**INFORME DE HITO DE CONTROL
N° 036-2025-OCI/6042-SCC**

**“CREACIÓN Y EQUIPAMIENTO DEL LOCAL MUNICIPAL DE
LA MUNICIPALIDAD DISTRITAL VEINTISÉIS DE OCTUBRE -
PIURA - PIURA, CON CUI N° 2336739”**

**HITO DE CONTROL N° 1
PROCEDIMIENTO DE SELECCIÓN COMPETITIVO:
LICITACIÓN PÚBLICA DE OBRAS
N° 03-2025-MDVO-COMITÉ-1**

Imagen n.º 20
Plano de la especialidad de estructuras en donde se verifica el tipo de cemento tipo MS

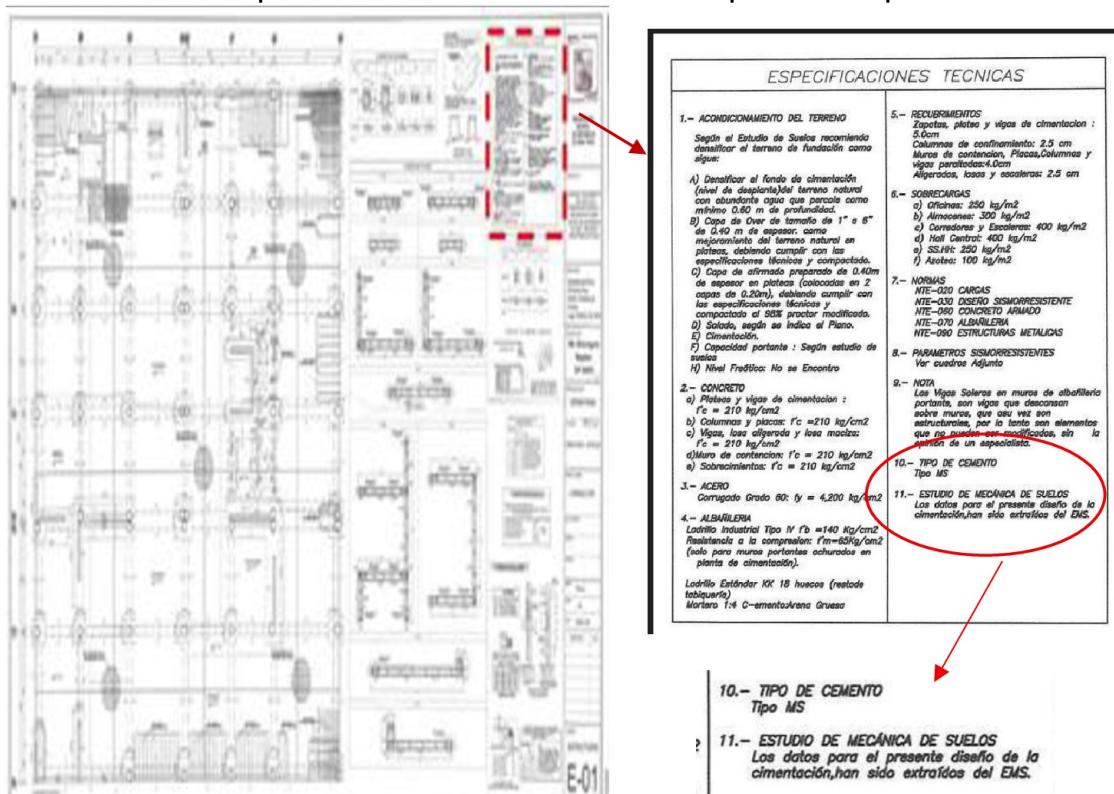
Por otro lado, en el plano de la especialidad de estructura E-01 de CIMENTACIONES-DETALLES, en el cuadro de especificaciones técnicas, también se menciona en el **ITEM 10.- TIPO DE CEMENTO: Tipo MS**, tal como se observa en la siguiente imagen:

La situación expuesta, genera el riesgo de realizar pagos por material no utilizado debido a la existencia de incongruencias entre lo indicado en los planos, presupuesto y estudio de mecánica de suelos, respecto al tipo de cemento a ser utilizado en la ejecución de la partida de concreto F'C=210KG/CM2.

Imagen n.º 21
Plano de la especialidad de estructuras de Cimentación – Detalles – Lamina E-01

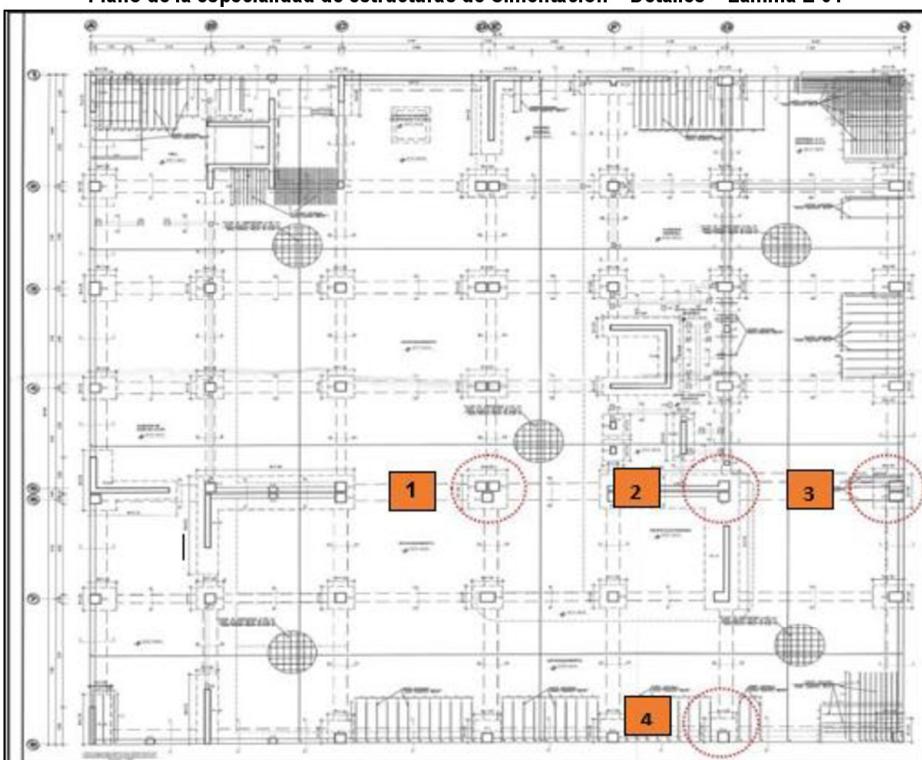
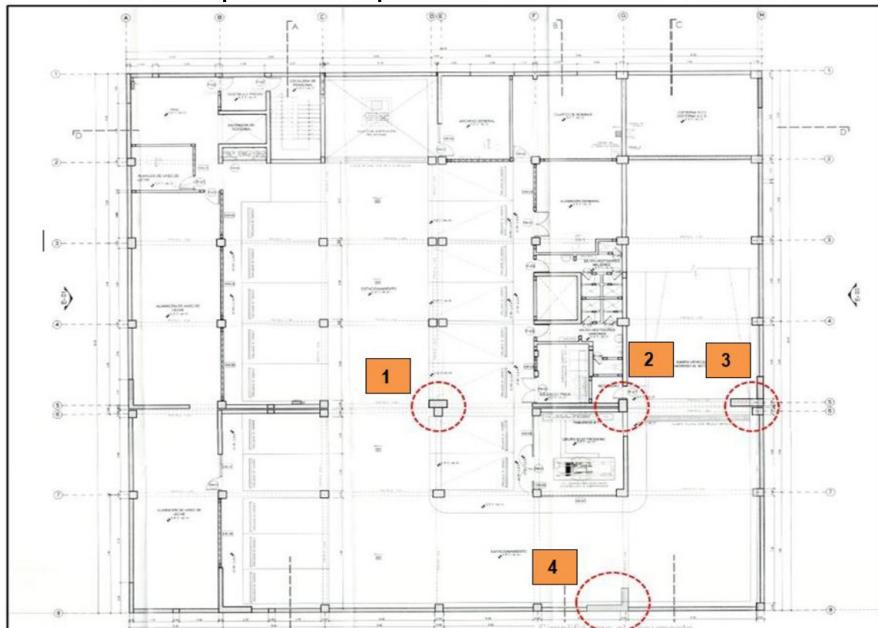
Leyenda: (1) Como se puede verificar en el plano de cimentación de detalles de la lámina E-01 se observan la existencia de tres (3) columnas de sección de 0,50x0,50 metros, una columna que corresponde a los ejes 55-DD, una segunda columna que corresponde al eje 55-EE y la tercera columna a los ejes 66-(DE-DE), todas ellas separados por una junta sísmica que conforman los tres bloques de la edificación.

Como se puede verificar en el plano de cimentación de detalles de la lámina E-01 se observa la existencia de tres (3) columnas de sección de 0,50x0,50m, una (1) columna que corresponde a los ejes 55-DD, una (1) columna que corresponde al eje 55-EE y la una (1) columna a los ejes 66-(DE-DE), todas ellas separados por una junta sísmica que conforman los tres bloques de la edificación del palacio municipal, como se detalla a continuación.

Se verificó en el plano de la especialidad de Arquitectura-Desarrollo de sótano de la lámina A-01, que la columna de sección de 0,50x0,50m se encuentra unida sin presencia de la junta de separación, lo que no permitiría que se muevan de manera independiente ante la ocurrencia de un evento sísmico, tal como se observa en las siguientes imágenes:

Imagenes n.º 23 y 24
Diferencias entre plano de cimentación en sótano y de arquitectura

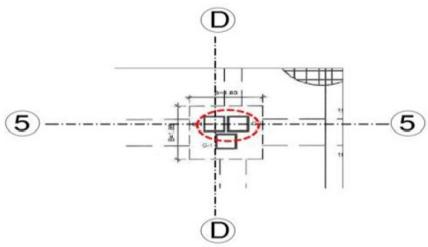
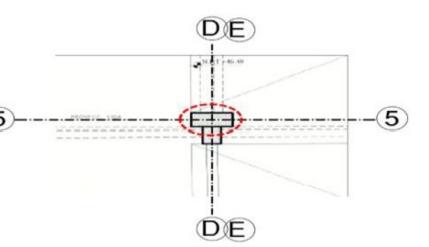
Columna de acuerdo el plano de cimentación en sótano de la especialidad de estructuras – E-01 (eje 55-DD) Columnas modificadas en el plano de arquitectura A-01- Desarrollo de Sótano.

Imágenes n.ºs 25 y 26

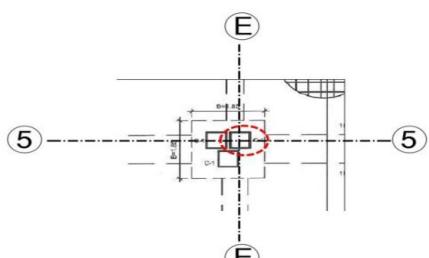
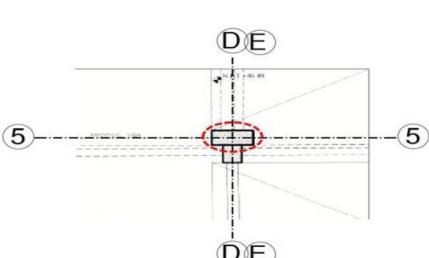
Se verificó que, en el plano de la especialidad de estructuras, presenta una columna de sección de 0,50x0,50m separada por una junta de separación, porque pertenece a otro bloque de la edificación, pero en el plano de la especialidad de Arquitectura-Desarrollo de sótano de la lámina A-01, la columna de sección de 0,50x0,50m se encuentra unida; es decir, un solo elemento estructural sin tomar en cuenta la junta de separación, existiendo una incongruencia entre ambos planos, tal como se observa en las siguientes imágenes:

Columna de acuerdo el plano de cimentación en sótano de la especialidad de estructuras – E-01(ejes 55-EE).
 Columnas modificadas en el plano de arquitectura A-01- Desarrollo de Sótano.

Imágenes n.ºs 27 y 28

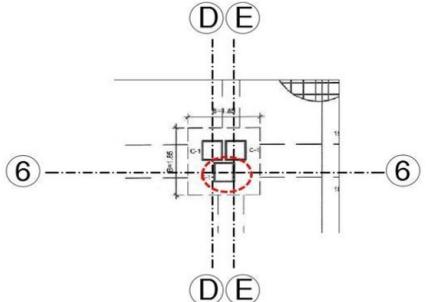
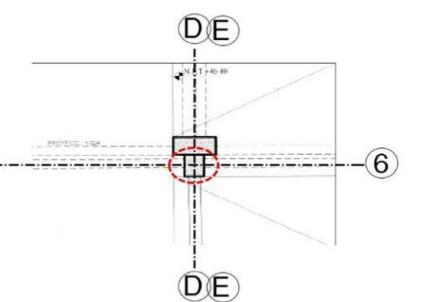
Se verificó que en el plano de la especialidad de estructuras presenta, una columna de sección de 0,50x0,50m separada por una junta de separación, por corresponder a otro bloque de la edificación, pero en el plano de la especialidad de Arquitectura-Desarrollo de sótano de la lámina A-01, la columna de sección de 0,50x0,50m (eje 66-(DD-EE)) se encuentra unida; es decir, en un solo elemento estructural sin tomar en consideración la presencia de la junta de separación, existiendo una incongruencia entre ambos planos, tal como se observa en las siguientes imágenes:

Columna de acuerdo el plano de cimentación en sótano de la especialidad de estructuras – E-01(ejes 66-(DD-EE)).
 Columna sin junta de separación modificadas en el plano de arquitectura A-01- Desarrollo de Sótano.

Imágenes n.^{os} 29 y 30
 Diferencias entre plano de cimentación en sótano y de arquitectura.

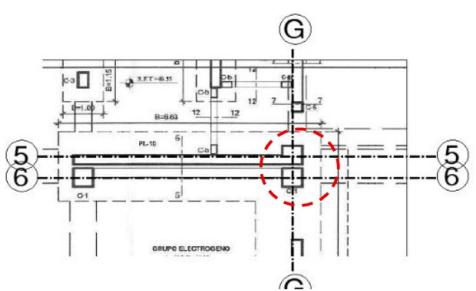
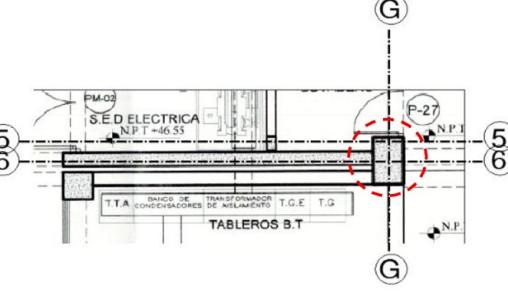
Se verificó que en el plano de la especialidad de estructuras se ha diseñado y colocado una placa con secciones de borde (columnas extrema de 0,50x0,50m) separada por una junta sísmica, pero en plano de la Especialidad de Arquitectura - Desarrollo de sótano de la lámina A-01, la sección de 0,50x0,50m (ejes 55-GG, 66-GG) se encuentran unidas (eje (55-66)-GG), es decir, en un solo elemento estructural sin tomar en consideración la presencia de la junta de separación, existiendo una incongruencia entre ambos planos, tal como se observa en las siguientes imágenes:

Placa con separación sísmica con elementos de borde (columnas en los extremos) de acuerdo el plano de cimentación en sótano de la especialidad de estructuras – E-01(ejes (55-66)-GG).

Imágenes n.^{os} 31 y 32
 Diferencias entre plano de cimentación en sótano y de arquitectura.

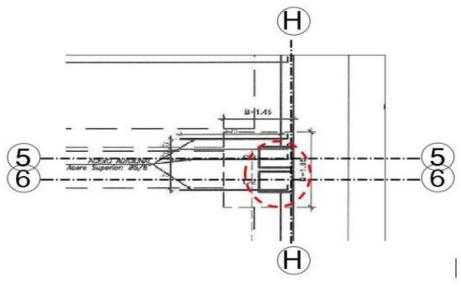
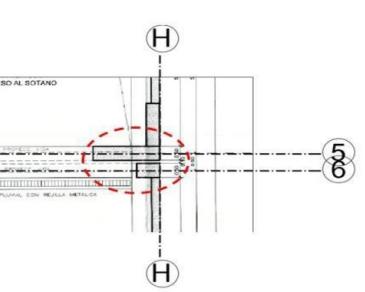
Se verificó que, en el plano de la especialidad de estructuras, se ha diseñado y colocado en el eje (55-66)-HH dos (2) columnas con secciones de 0,50x0,70m; sin embargo, en el Plano de la Especialidad de Arquitectura-Desarrollo de sótano de la lámina A-01, las dos (2) columnas de sección de 0,50x0,50m se encuentran modificadas de sección, tal como se observa en las siguientes imágenes:

Columna de acuerdo el plano de cimentación en sótano de la especialidad de estructuras – E-01(ejes (55-66)-HH).

Imágenes n.ºs 33 y 34

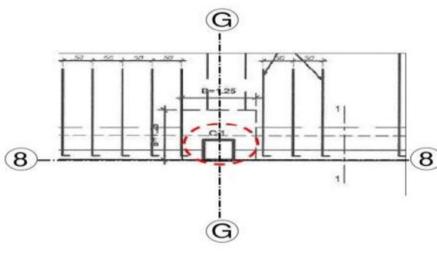
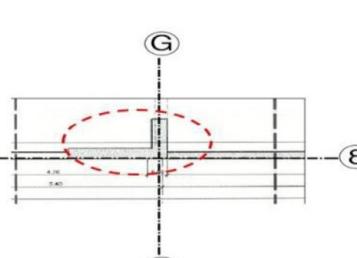
Se verificó que, en el plano de la especialidad de estructuras, correspondiente a la cimentación de sótano se ha considerado una columna con secciones de 0,50x0,50m; no obstante, en el desarrollo de la Especialidad de Arquitectura A-1 se tiene un elemento estructural con otra sección geométrica, tal como se observa en las siguientes imágenes:

Columna de acuerdo el plano de cimentación en sótano de la especialidad de estructuras – E-01(ejes (88-GG) de sección 0,50x0,50m.

Imagen n.º 35
Montantes de desagüe y pluvial de la edificación

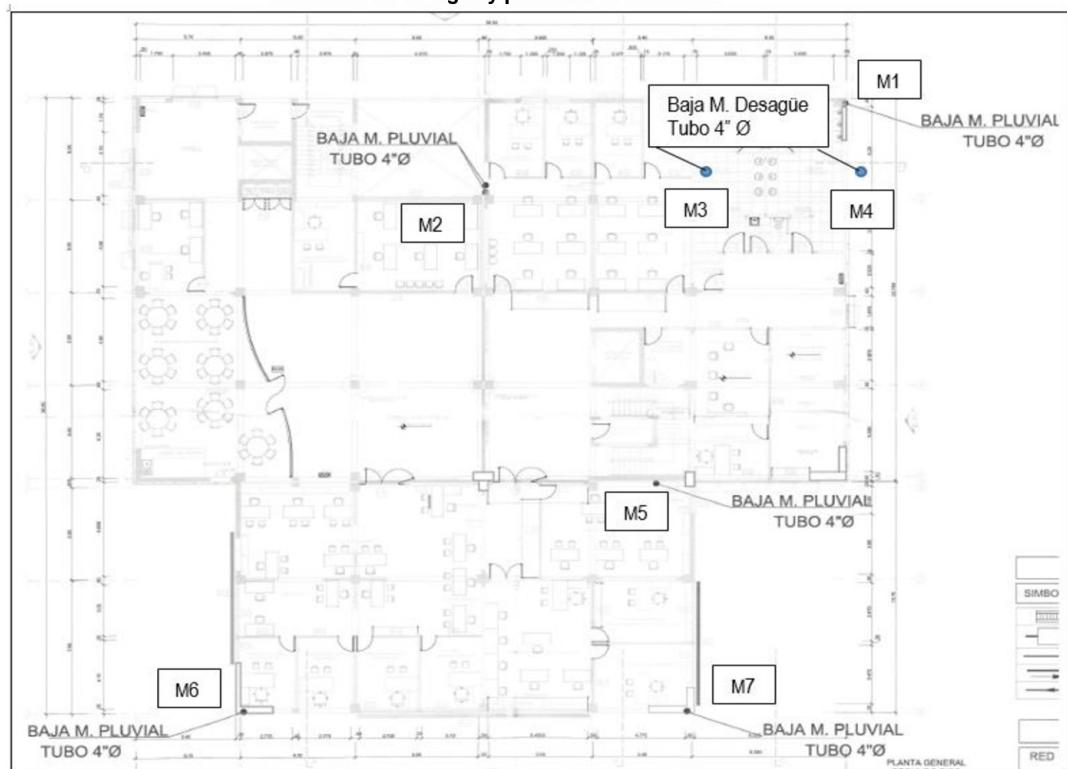
Al respecto, la ubicación de los montantes de la tubería de 4" de diámetro, que evacuan las aguas en la edificación se describe en la siguiente imagen:

Imagen n.º 36
Detalle de colocación de tubería adosado al muro exterior de la edificación

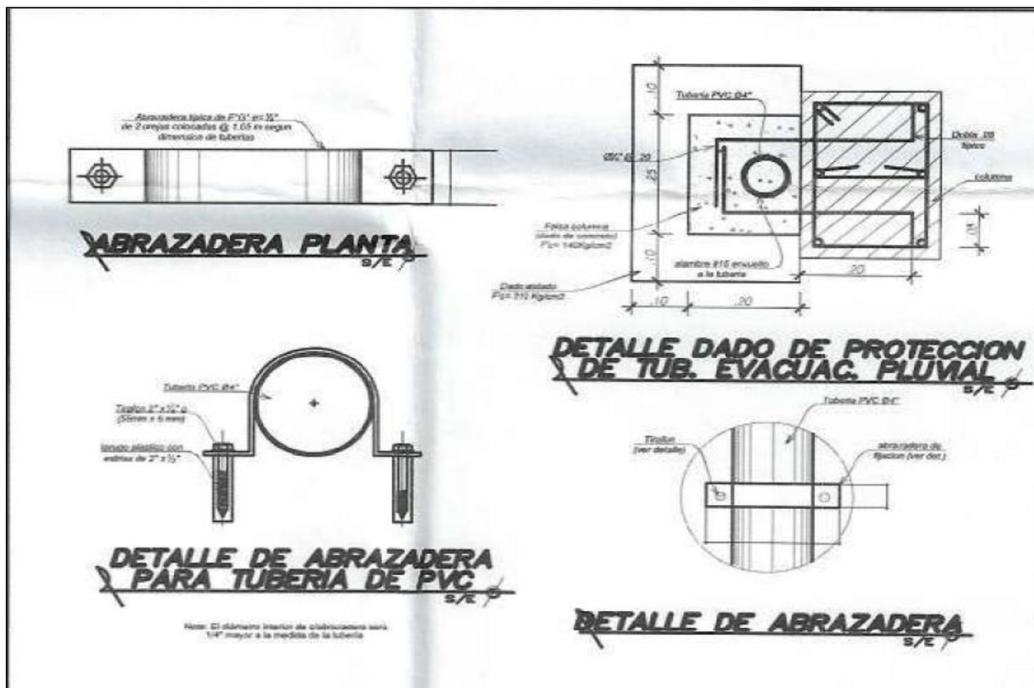
Asimismo, en el plano sanitario se consignó el detalle de colocación de la tubería la cual será adosada a muro, no precisándose la ubicación exacta, tal como se muestra en la imagen siguiente:

Imagen n.º 38
Área y ubicación de terreno

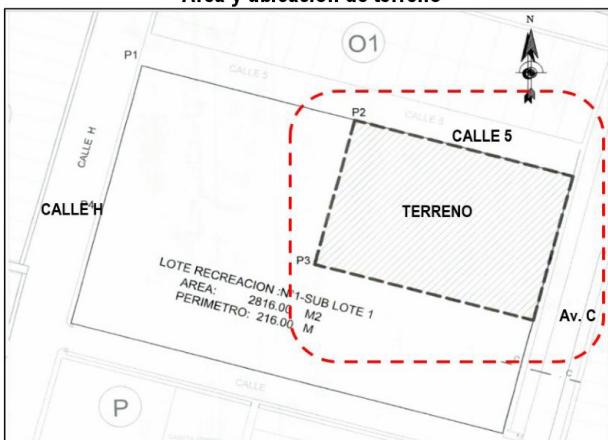
De acuerdo al plano de ubicación y localización – Lamina UB-01; el terreno tiene un área de 2816.00 m² y un perímetro de 216.00m según las coordenadas indicadas en el mismo; tal como se muestra en las siguientes imágenes:

Imagen n.º 44
Distancia entre columnas de concreto armado en planta del sótano

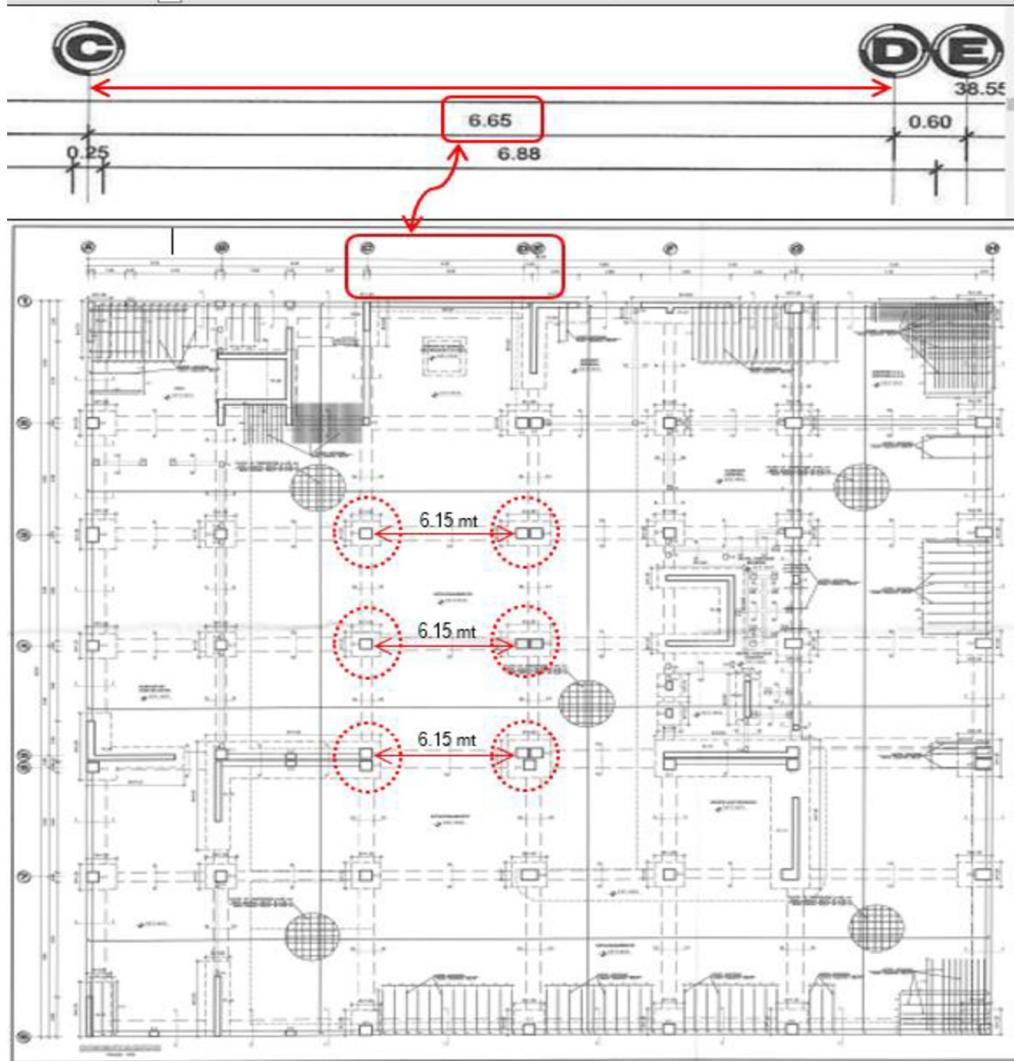
De acuerdo a lo indicado en el plano cimentación – detalles – lámina E-01 de la especialidad de estructuras, se ubican los ejes estructurales C y D, entre los cuales se encuentran los ejes estructurales 3, 4, 5 y 6, con la ubicación de siete (7) columnas de concreto armado C1 de 0.50m x 0.50m. Por cuanto; la distancia de separación entre los ejes estructurales C y D es de 6.65m; sin embargo, al restarle el 0.25m del ancho (0.50m) que tiene cada columna estructural ubicadas en los ejes 3, 4, 5 y 6, dejan un ancho libre de 6.15m, el cual será utilizado para ingreso y salida de vehículos del estacionamiento vehicular ubicado en la planta del sótano; tal como se muestra en las siguientes imágenes:

Imagen n.º 45

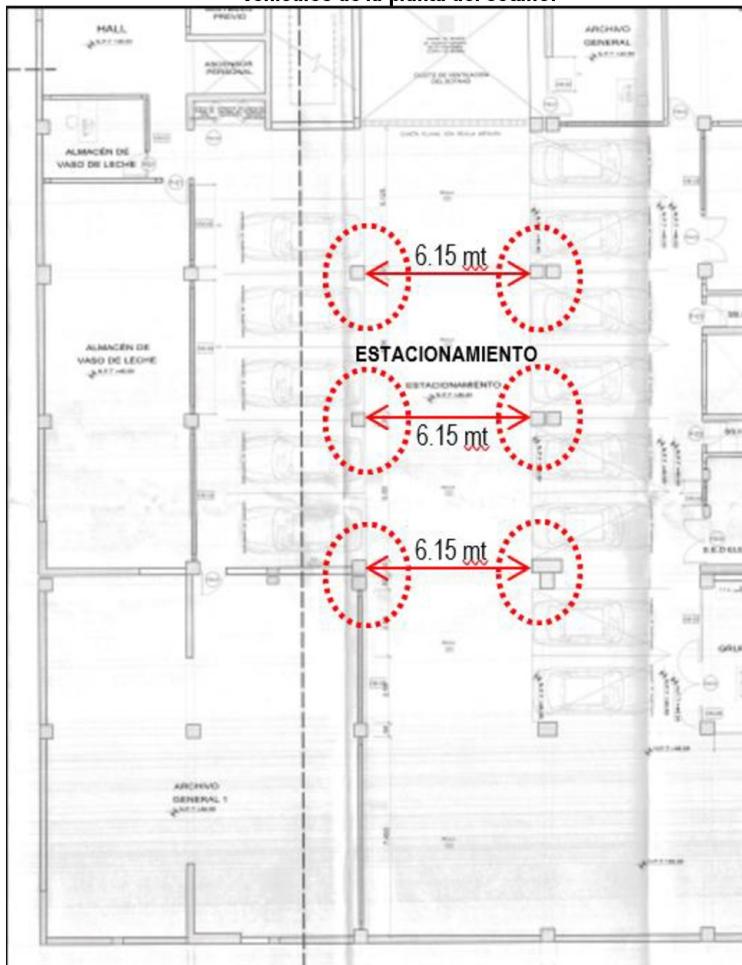
Al respecto, según el plano de Planta general sótano – Lamina PG-01, de la especialidad de Arquitectura, considera en su diseño un estacionamiento para trece (13) vehículos ubicados en la planta del sótano; sin embargo; el espacio libre que dejan las columnas de concreto armado según su ubicación en la planta del sótano mide 6.15m el cual viene hacer la distancia de separación entre los espacios opuestos de estacionamiento.

Imagen n.º 46

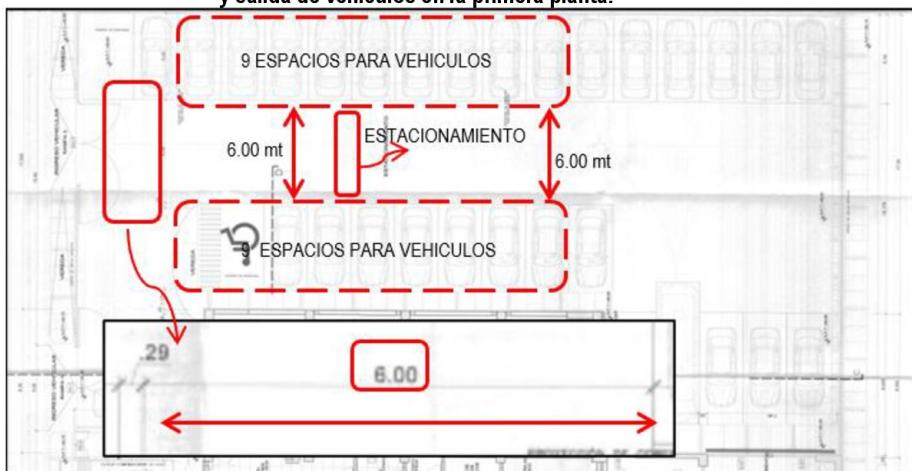
De acuerdo a lo indicado en el plano planta general primer piso – lamina PG-02 de la especialidad de arquitectura, se ubica un estacionamiento vehicular para treinta (30) vehículos, en los cuales se incluye un (1) espacio para discapacitados; tal como se muestra en la siguiente imagen.

Sobre el particular; es de indicar que, la distancia entre los espacios de estacionamiento vehicular, diseñados en planta de sótano y primer piso sirven para organizar el flujo de vehículos, permitiendo que los vehículos entren y salgan del estacionamiento de forma segura, eficiente y ordenada.

Imagen n.º 48
Plano de desarrollo del sótano, muestra 18 espacios para estacionamiento vehicular

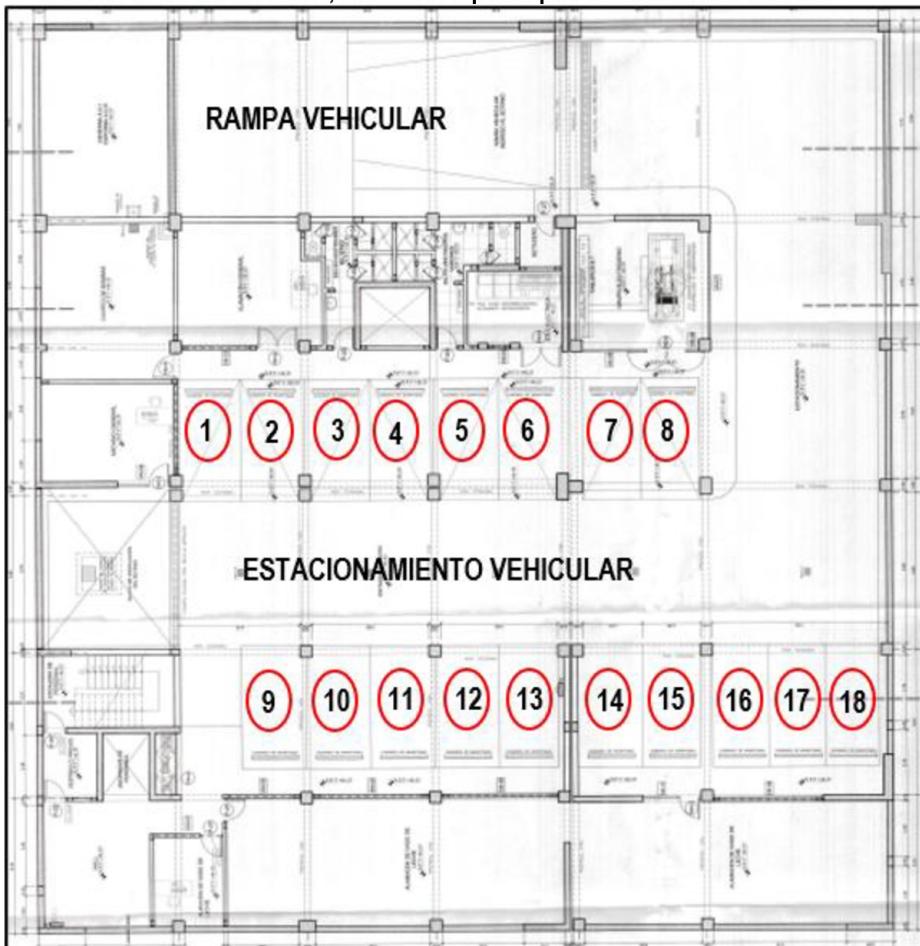
1. El plano de Planta general sótano – Lámina PG-01; muestra trece (13) espacios de estacionamiento vehicular y el plano desarrollo –sótano, lámina A-01; muestra dieciocho (18) espacios de estacionamiento vehicular; tal como se muestran a continuación:

De las imágenes anteriormente expuestas, se evidencian que el plano Planta general sótano – Lamina PG-01, ha considerado área destinada para archivo general; sin embargo, en el Plano de desarrollo –sótano, lámina A-01, en la misma área se ha proyectado estacionamiento vehicular.

Imagen n.º 50

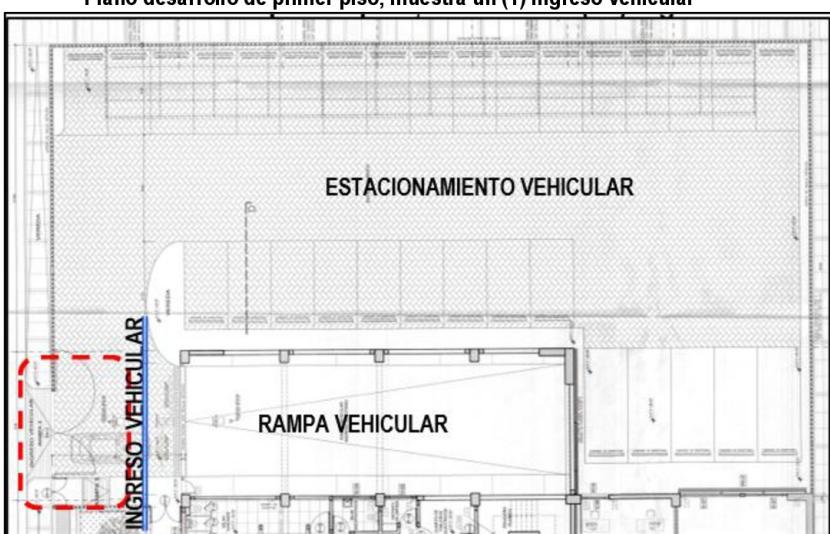
2. El plano planta general primer piso - Lamina PG-02, muestra dos (2) ingresos vehiculares; sin embargo, el plano desarrollo de primer piso – lámina A-02; muestra un (1) ingreso vehicular, como se muestra en la siguiente imagen:
